Enquête publique portant sur la demande de permis de construire une centrale solaire photovoltaïque au sol, sur le site « Mazères 6 », de la commune d'Aressy - 64320.

Jean-Pierre NOBLET
Commissaire-enquêteur

Janvier 2024

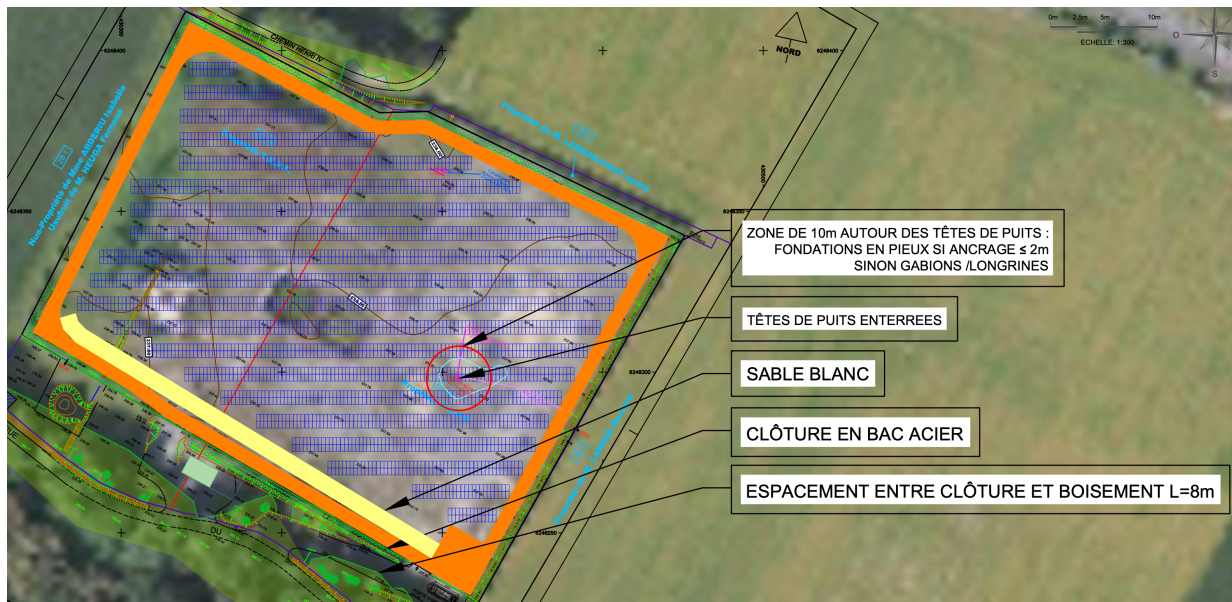
Relative au constat que l'implantation des panneaux photovoltaïques empiète parfois de façon importante sur la bande de sable disposée sur une partie du pourtour intérieur des parcelles, destinée à contenir la propagation d'un feu.

Ces aménagements ont été prévus au regard des préconisations émises par le SDIS64 présentes dans le dossier. Vous m'aviez indiqué que cet empiètement n'avait pas suscité de remarques de la part du SDIS. Mais après sollicitation, ce service me répond « ... que la

bande de 4m sert au passage d'engins incendie et permet aussi de limiter la propagation d'un incendie. Il faut donc que cette bande soit libre de tout»².

Le SDIS a été consulté avant le dépôt de permis de construire par TotalÉnergies Renouvelables puis au cours de l'instruction par les services de la DDT. Les avis émis à la suite de ces deux consultations, datés respectivement de juillet 2022 et février 2023, n'ont pas soulevé de remarques quant à la présence de panneaux sur la zone ensablée. Il n'est pas non plus précisé dans ces avis que les zones ensablées doivent être vides de toutes infrastructures. Enfin, il convient de rappeler qu'une piste périmétrale interne est prévue pour la circulation des véhicules et des moyens de secours.

Cependant, étant donné la faible surface de panneaux photovoltaïques concernés par cette problématique, TotalÉnergies Renouvelables décalera les panneaux afin que la bande de sable soit bien dégagée de tout obstacle. Ces modifications mineures sont présentées sur les trois plans en annexe.
